KBZ.271.2.9.2023

#### Wyjaśnienia I SWZ

dotyczy: *postępowania prowadzonego w trybie przetargu nieograniczonego na podstawie art. 129 ust. 1 pkt) 1 w związku z art. 129 ust. 2 oraz art. 132-139 ustawy Pzp na realizację zadania pn. **Budowa całorocznego obiektu wielofunkcyjnego na terenie zrewitalizowanego Parku „Czarna Góra” wraz z modernizacją krytego basenu w SP nr 2 w Olkuszu, gmina Olkusz***

Przykładowy oczekiwany wygląd wizualny.

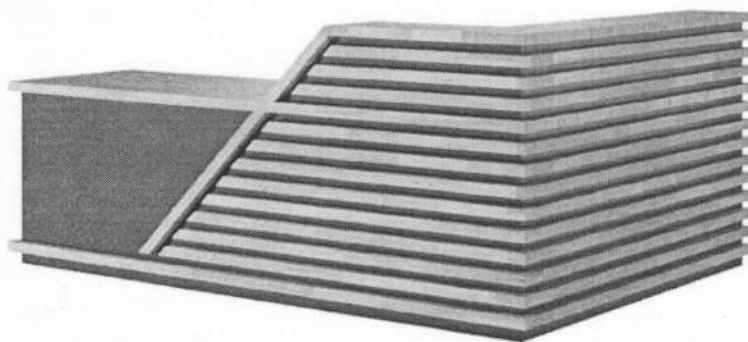
Prosimy o informację, czy lady recepcyjne znajdujące się w pomieszczeniu kasa/wypożyczalnia łyżew są objęte realizacją zamówienia. Jeśli tak to prosimy o wskazanie ich parametrów oraz oczekiwany wygląd wizualny.

Zamawiający informuje, że lady recepcyjne w pomieszczeniu kasy/wypożyczalni łyżew są objęte zakresem zamówienia. Wymienione meble powinny stanowić cel praktyczny oraz estetyczny, z zachowaniem obowiązujących obecnie, średnich standardów (np. płyta HPL). Wymiary zgodne z przekazanym projektem architektonicznym – plik „PW-rys1.pdf – Rzut przyziemia (brakujące wymiary należy oszacować z zachowaniem skali oznaczonej w tabeli rysunku tj. 1:100).
